新竹縣政府工程查核代表照片表

工程名稱: 108年度貓兒錠圳一中支圳護岸改善工程

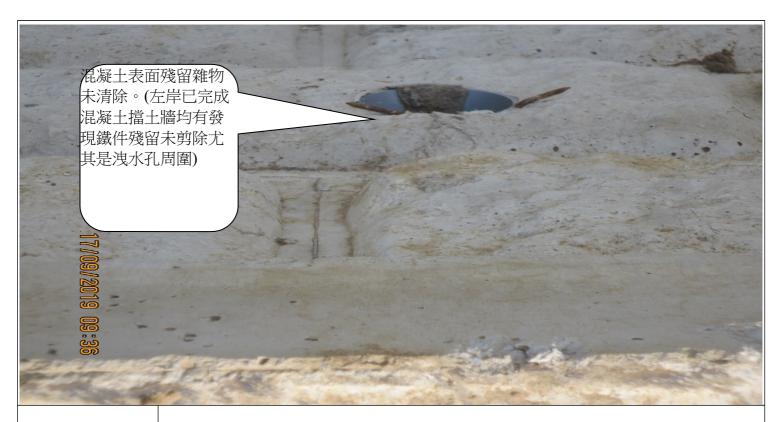
造型護岸澆置不合規範,有少許蜂窩產生,請改善。
